**Demande de permis unique – Salles de réception et parking – Cense de la  
Tour, 28 rue de la Tour, 1457 Walhain**

**Annexe 14 à la demande de permis d'urbanisme**

**Association Plain-Pied - Conseils d'aménagement pour les PMR**

Demande d'un avis d'accessibilité pour la mise aux normes de salles de réceptions existantes à la Ferme Sens de la Tour sis 28 rue de la tour 1457 Walhain dans le cadre d'une demande de permis.

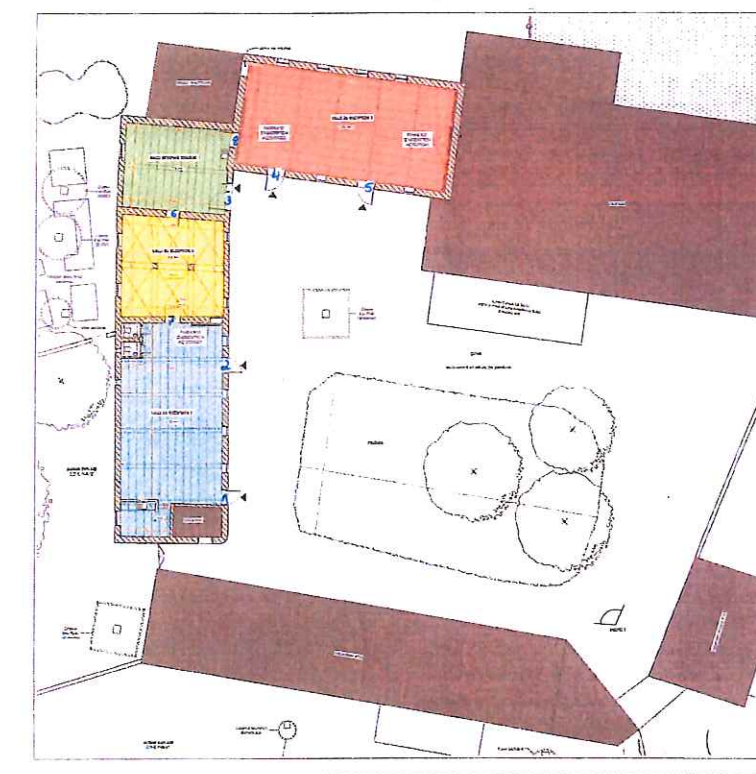
D'après ce qui a été mesuré par madame Van den Bulcke, les différentes entrées comportent un ressaut de 1 ou 2 cm pour les seuils en pierre bleue polie.

Le libre passage des portes d'entrées est suffisant.

Porte 1: 91 cm. Il n'y pas les 50 cm coté clenche depuis l'intérieur, mais la porte 2 peut être utilisée.

Porte 2 : 95 cm

Porte 4 : 112 cm

Porte 5 : 105 cm

Les entrées sont accessibles avec de l'aide pour passer le petit ressaut.

Schéma de principe :

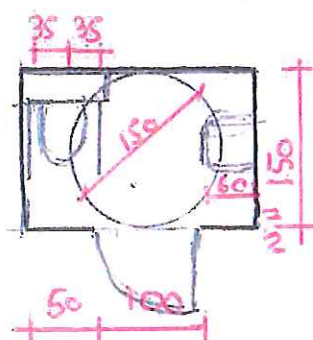
Les 2 sanitaires existants seront rassemblés pour n'en faire qu'un PMR.
